改善箇所説明図

基準不適合発生箇所

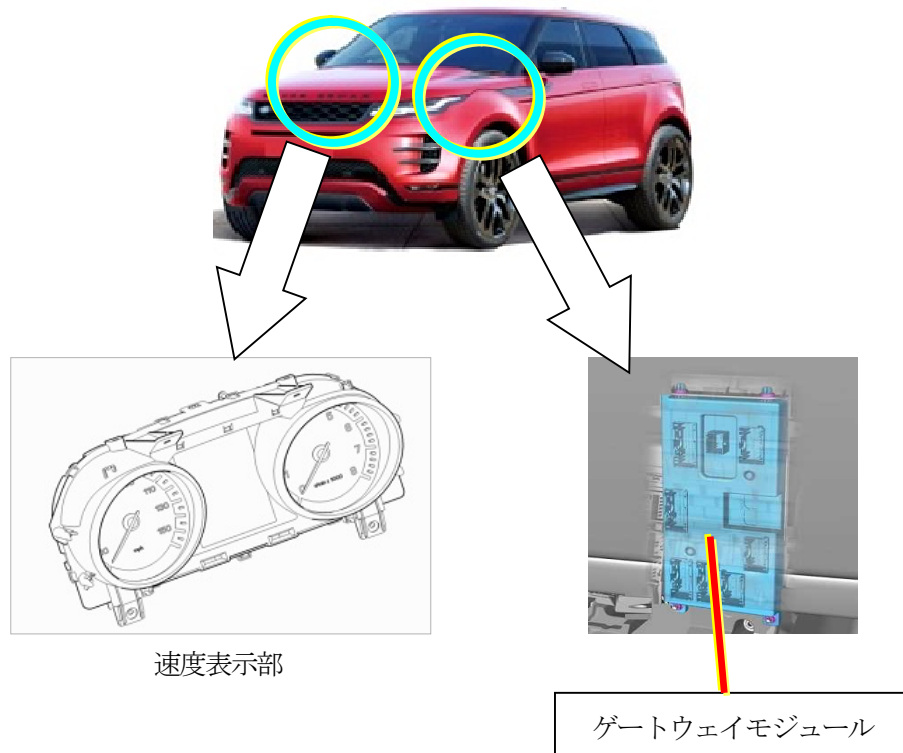
スピードメーターにおいて、ゲートウェイモジュールのプログラム不適切なため、走行中にキロメートル表示がマイル表示に切り替わることがある。そのため、運転者が表示されている速度と実際の速度とを誤認識し、速度が出過ぎるおそれがある。

全車両、ゲートウェイモジュールのプログラムを対策プログラムに書き換える。

識別：助手席リアドアヒンジボルトに黄色ペイントを塗布する。
